TECHNICAL BULLETIN 015

MOTORI 1.9 JTD FIAT / INFORMAZIONI SULLA CINGHIA

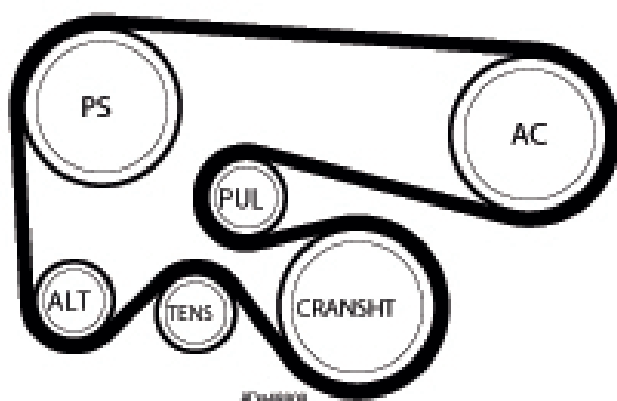
Sin dalla sua introduzione, su diversi modelli del gruppo Fiat, con motore 1.9 JTD e compressore dell'aria condizionata nella trasmissione, sono state fatte numerose modifiche al sistema di trasmissione accessori.

La lunghezza della cinghia, il tenditore e le pulegge hanno subito piccole modifiche volte al miglioramento continuo delle prestazioni della trasmissione.

Il risultato è che ora FIAT propone solo una lunghezza per questa trasmissione: I riferimenti OE/OES sono 55189679 e OES 71734476.

La cinghia per il ricambio Micro-V® di Gates è la **6PK1835XQ**.

Questo significa che la 6PK1840 in precedenza raccomandata su alcune di queste applicazioni non deve più essere montata sui motori 1.9 JTD con aria condizionata. Per le applicazioni corrette, consultate il nostro catalogo online.
